**INFORME  
INSPECCIÓN TÉCNICA DE OBRA**

**Municipalidad de Chañaral**

**Número de Informe: 37/2012  
25 de febrero del 2013**

**INFORME FINAL N° 37 DE 2012,  
SOBRE INSPECCIÓN TÉCNICA DE  
OBRAS, EN LA MUNICIPALIDAD DE  
CHAÑARAL.**

Fotografía N° 3, no se instalaron solerillas.

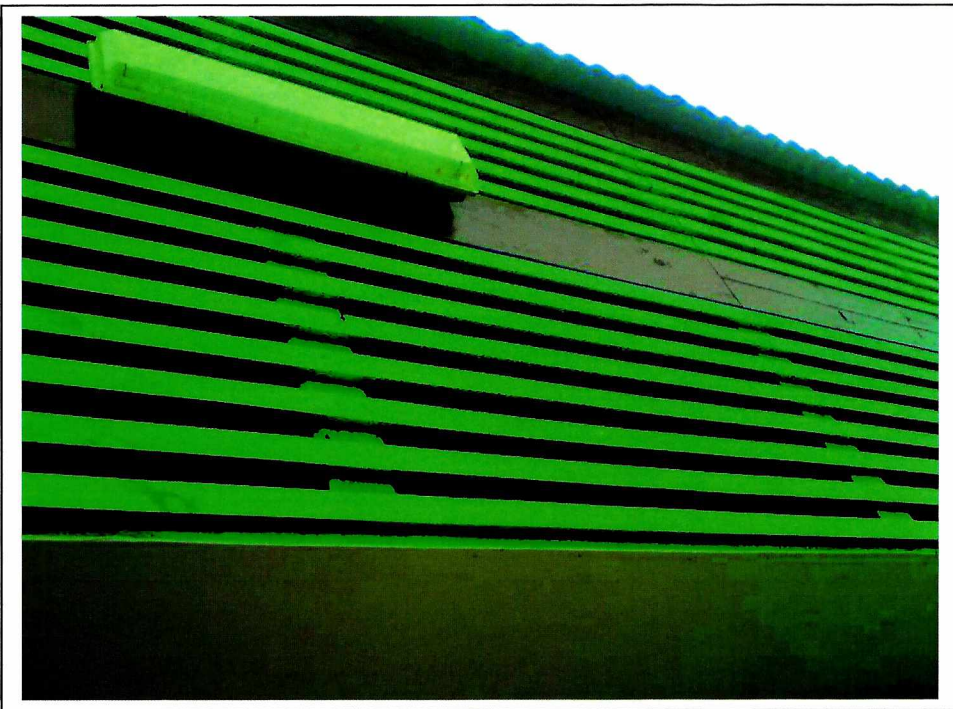
En zona de pavimento de radieres al exterior de los baños, se constató que el contratista no instaló solerillas, situación que no concuerda con lo especificado en la partida señalada en el punto 1.19, Radier Exterior de las especificaciones técnicas, que indica que “consulta el confinamiento del radier exterior con solerillas”. Ver fotografía N° 3 del Anexo.

Al respecto, esa entidad señala que esta partida se ejecutó de acuerdo a los planos que generaron el proyecto, donde no se especifica solerilla, la cual no se encuentra presupuestada. Adjunta copia de planos respecto lo realmente ejecutado.

En análisis de la respuesta del municipio, corresponde mantener la observación, por cuanto, las solerillas especificadas forman parte de la partida radier exterior la cual debió ejecutarse. Cabe aclarar además, que las Bases Administrativas, punto 2. Definiciones, la definición de Especificaciones Técnicas establece que “...En el caso de existir incongruencias entre planos y E.T. prevalecerá lo descrito en las especificaciones técnicas”, adicionalmente, este punto señala para la definición de Propuesta a Suma Alzada, “...el contratista se encuentra obligado a realizar todas las partidas que se hallan especificadas en los planos, especificaciones técnicas, itemizado del presupuesto...”, así sea que sólo esté mencionada en uno de estos tres documentos. Sobre lo mismo, según el principio de suma alzada el contratista deberá asumir todos los riesgos asociados a eventuales deficiencias u omisiones durante la etapa de estudio de la oferta, motivo por el cual la entidad deberá informar de las acciones de regularización en un plazo no superior a 30 días del presente informe, a fin de dar cumplimiento a las partidas descritas.

Fotografía N° 23, no se aplicó anticorrosivo. Módulo B.

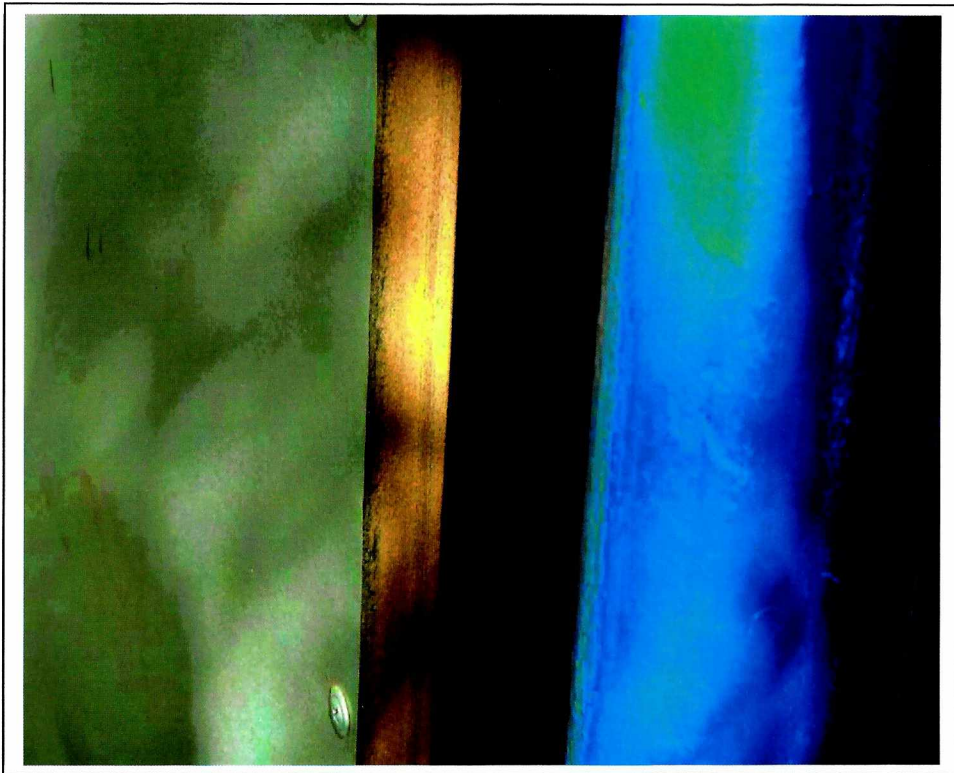
No se aplicó anticorrosivo y esmalte a perfiles metálicos que conforman los paneles intermedios (frente al Módulo B) que incluyen plancha de fierro galvanizado remachado, así como tampoco se pintó cerradura de puerta metálica de acceso a bodega 1 de dicho módulo. Esta situación transgrede lo señalado en el título Pinturas para estos elementos, que indica la aplicación de una base de dos manos de antióxido. Se adjuntan fotografías N°s. 22 y 23 del Anexo.

Imagen N° 1 Enfierradura jardineras.

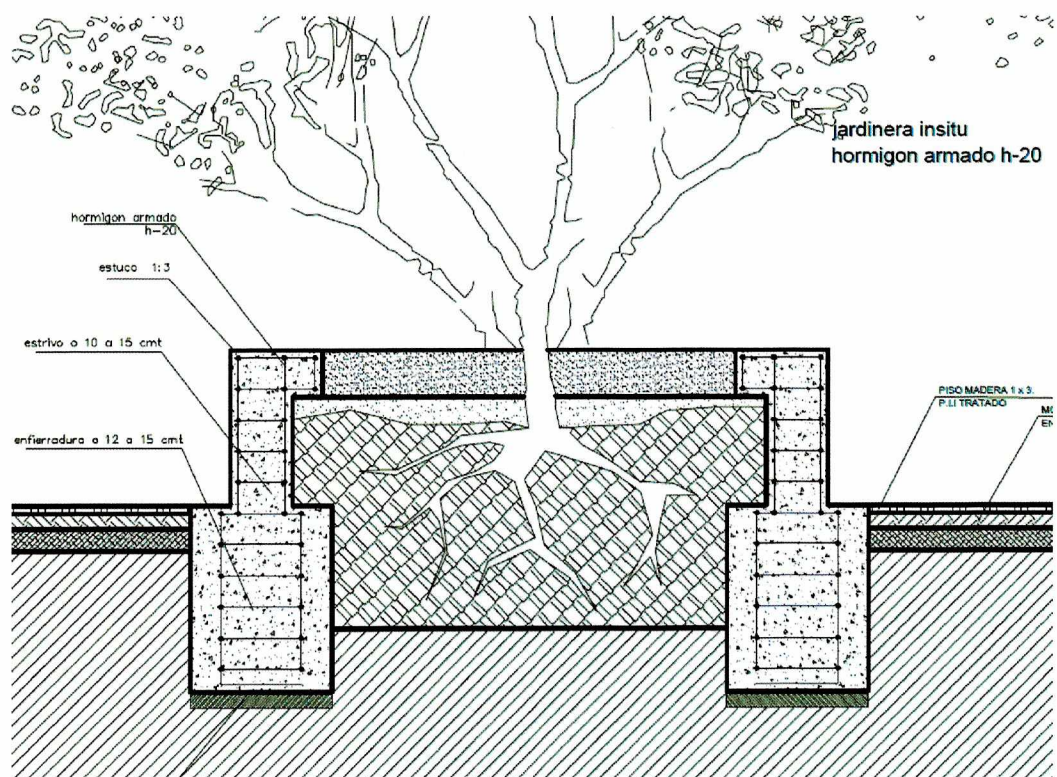
Se observó que la disposición de la estructura de fierro ejecutada para las jardineras, en la calle Zuleta y Latorre difería de la indicada en los planos (ver diferencia entre la imagen N° 1 y la fotografía N° 31 del anexo), sin embargo no existe ninguna modificación anotada en libro de obras por parte del I.T.O. ni tampoco alguna disminución de obra por medio de un acto administrativo sobre el resultado de esta modificación la cual sumado a cada jardinera existe una cantidad de fierro que no ha sido ejecutada.

Al respecto, la municipalidad señala que la I.T.O. indica que la diferencia entre las jardineras proyectadas y las ejecutadas, fueron consensuadas en terreno con el contratista y se acuerda con éste, incorporarla a una serie de partidas que formarían parte de una modificación de proyecto. Por lo tanto, agrega que se solicitó el aumento y disminución de partidas respecto las obras de calle Latorre y calle Zuleta. Adjunta antecedentes y decreto municipal N° 2137/2012 que aprueba dichos cambios de proyecto.

En análisis de la respuesta, incluido sus antecedentes, este Organismo de Control da por subsanado lo observado.

Fotografía N° 34, defecto en reposición de pavimento calzadas.

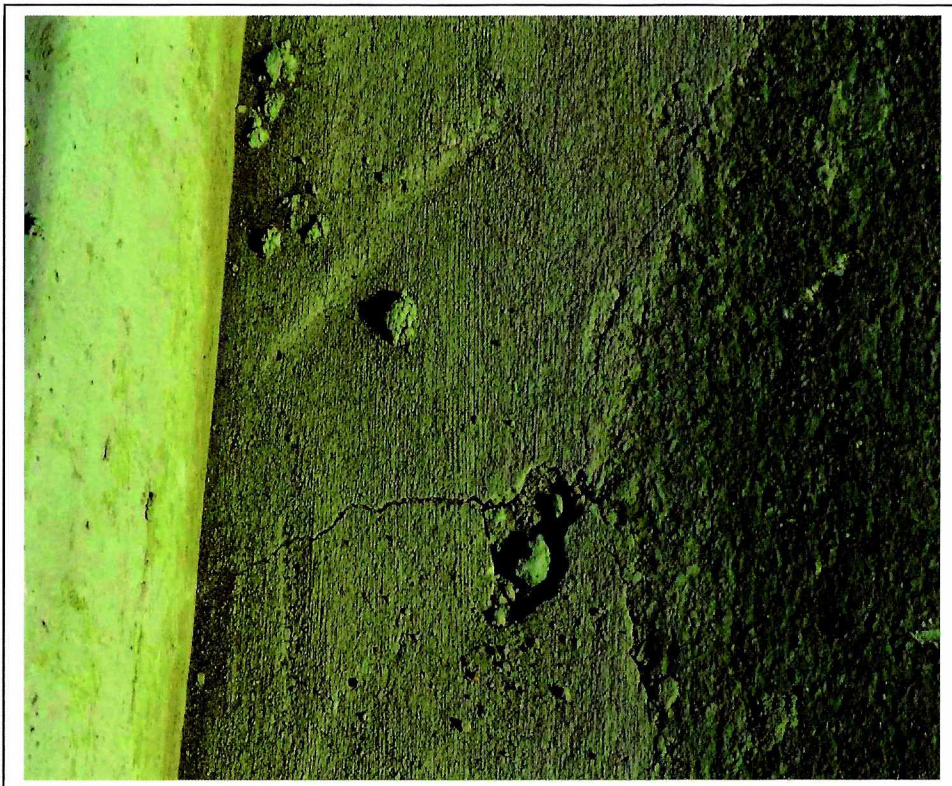
Cabe señalar que en constancia requerida al I.T.O. y en respuesta de los antecedentes solicitados, informó que posterior a la fecha de fiscalización de la Contraloría Regional, dejó instrucciones por Libro de Obra de las situaciones observadas precedentemente.

La respuesta de la municipalidad señala que la I.T.O. indica que la empresa contratista intervino por decisión unilateral, y que dejó constancia en libro de obra en el cual solicitó la reparación de calzada destruida producto de instalación de soleras, partida que no está incluida en el proyecto original, pero que fue considerada en el aumento y disminución de partidas según se indica en respuesta de la observación 4.4.2.
